原 発 本 第 7 号

川内原子力発電所原子炉施設保安規定変更認可申請について

川内原子力発電所原子炉施設保安規定
変更前後比較表

図1109-1 周辺監視区域

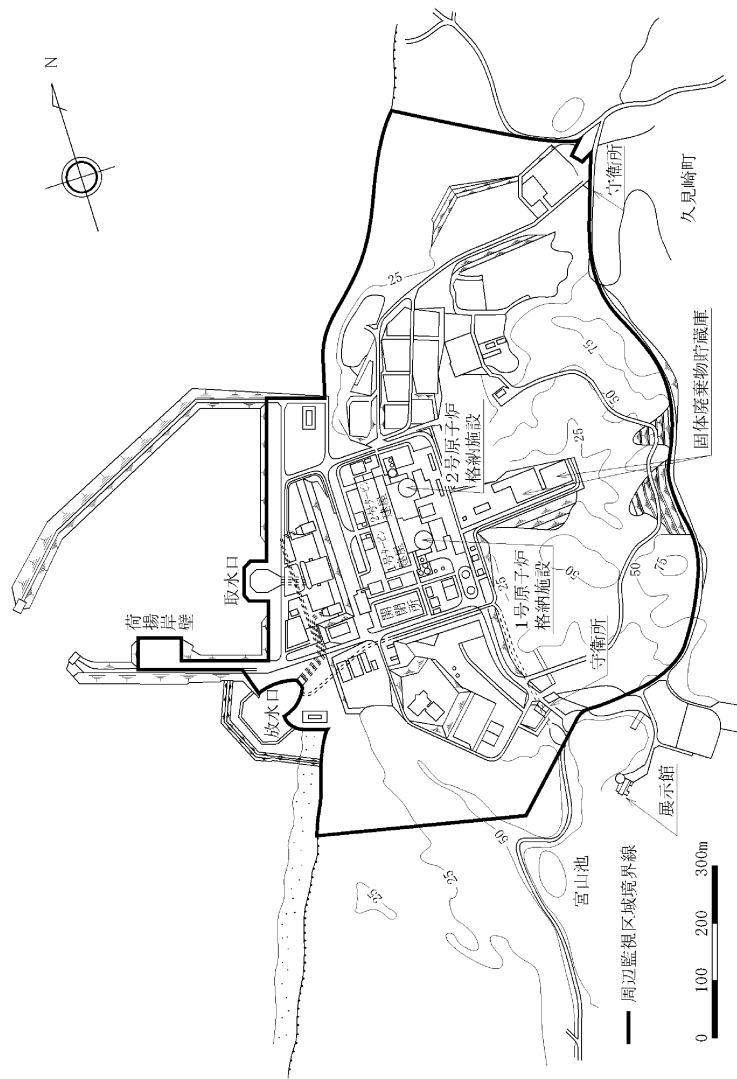
- ・受電系統の変更に伴う変更
- ・記載の適正化
(敷地造成の反映)

川内原子力発電所の特高開閉所については、外部電源の信頼性確保の観点から、受電系統を2ルート3回線から3ルート6回線に変更し外部電源回線数の増強を図るとともに開閉所の設置場所が変更となることから、関連する以下の条文の変更を行う。
